Modulo per la presentazione delle osservazioni per i piani/programmi/progetti sottoposti a procedimenti di valutazione ambientale di competenza statale

ID: 8865 Impianto eolico composto da N. 7 aerogeneratori della potenza nominale di 6,0 MW per una potenza complessiva di 42 MW da realizzarsi nei comuni di Bagnoregio, Lubriano, Montefiascone, Celleno e Viterbo

OSSERVAZIONI IN FASE RI RIPUBBLICAZIONE

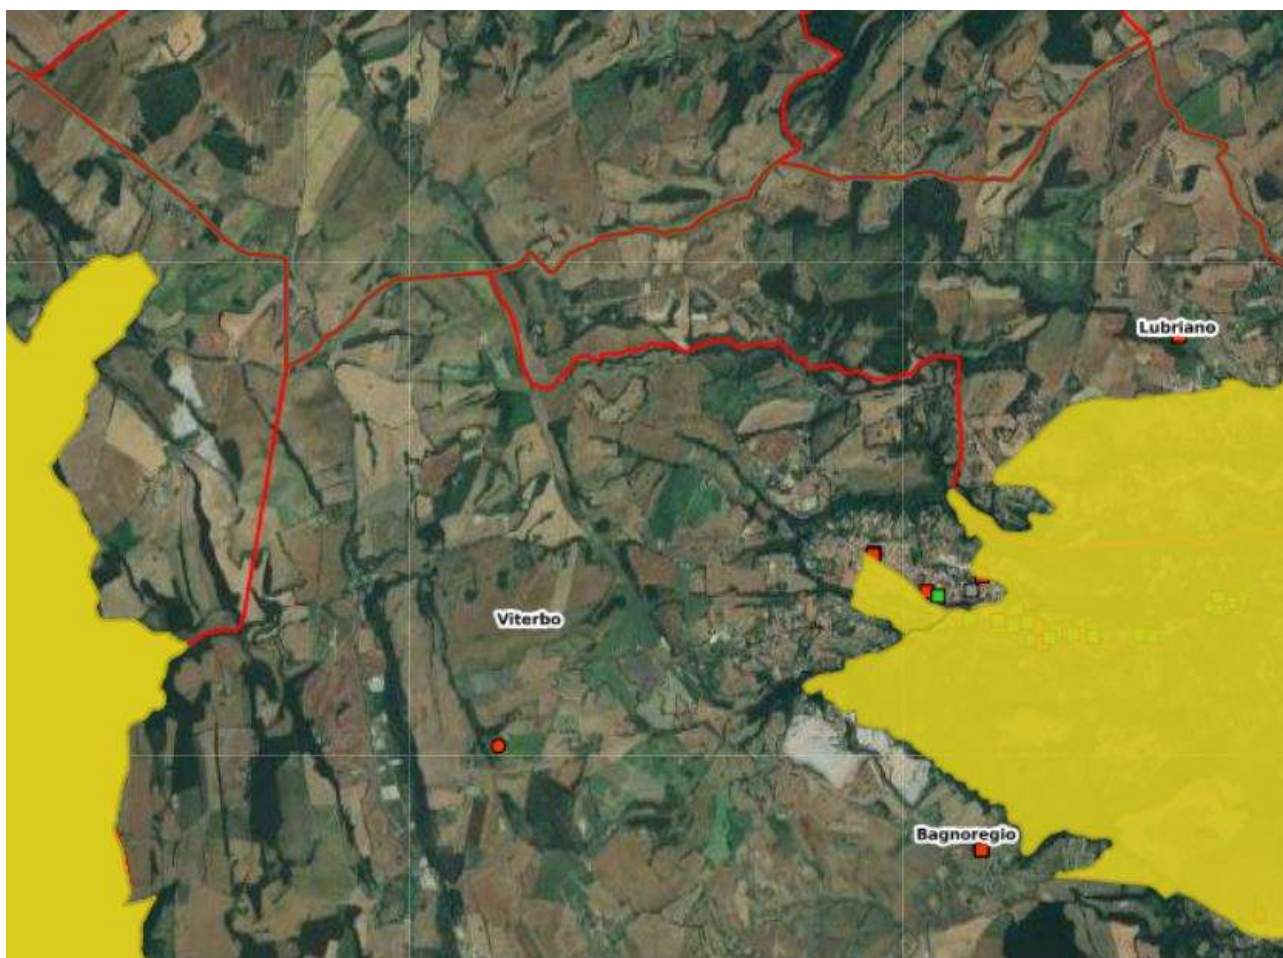
Il [giardino “La Pellegrina”](#) è ubicato in Comune di Bagnoregio, sul confine con il Comune di Orvieto in località Casa Nuova, distante appena 4 km in linea d’aria da Bolsena.

È di proprietà dei Signori Graham, che hanno realizzato questo originale e qualificato spazio verde avvalendosi del noto paesaggista Stuart Barfoot, il quale ha creato 5 giardini tematici impiegando oltre 500 specie di piante; sono poi riusciti ad inserirlo nel network [Grandi Giardini Italiani](#) che comprende tra gli altri Ninfa, Villa Lante, Villa D'Este, Villa Adriana e Castello di Ruspoli.

Il giardino è destinato ad essere visitato da professionisti e appassionati da tutta Europa, ma sono intervenuti in epoca recente una serie di progetti per impianti a FER che ne potrebbero causare un pesante ridimensionamento se non addirittura la sua cancellazione.

Si tratta prima del [progetto eolico PHOBOS](#) (7 grandi aerogeneratori alti 200 m, di cui PEOS 6 e 7 sulla zona a nord del giardino), quindi del [progetto eolico BAGNOREGIO](#) in argomento (anche in questo caso 7 grandi aerogeneratori alti 200 m, di cui TRC 1, 2 e 3 sul territorio a est e sud del giardino) ed infine del [progetto agrivoltaico denominato DEIMOS](#) esteso su circa 70 ha che “abbraccia” il giardino su tre lati (notizia di pochi giorni fa desunta dal sito del MASE, ove è in corso il procedimento di VIA con scadenza delle osservazioni fissata al 26/4/2024).

Nessun documento del progetto in ripubblicazione ha rilevato la presenza di questa eccellenza, nonostante la sua valenza nazionale e internazionale, la qual cosa costituisce una grave carenza documentale.
